Доработка сим-инжектора

На некоторых моделях сим-инжекторов (арт. 1957, 1958), выпущенных ранее января 2023 была замечена проблема - сим-карта не определяется в слоте инжектора.

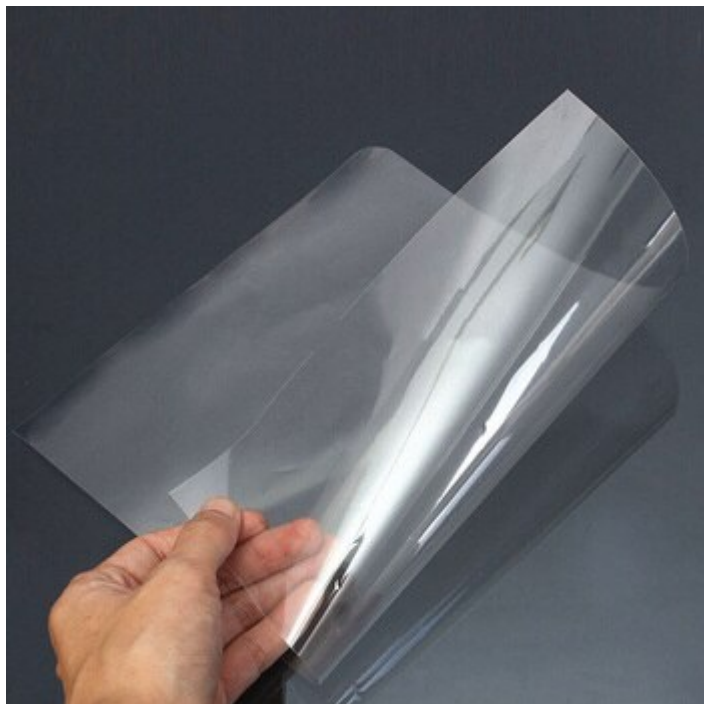
Для этого необходимо вставить два тонких изолятора между лотками сим-карты и печатной платой, как это показано на рисунке ниже:

В качестве изолятора может подойти пленка для печати на принтере (можно приобрести один лист в типографии) или склеенный в два слоя полиамидный скотч.
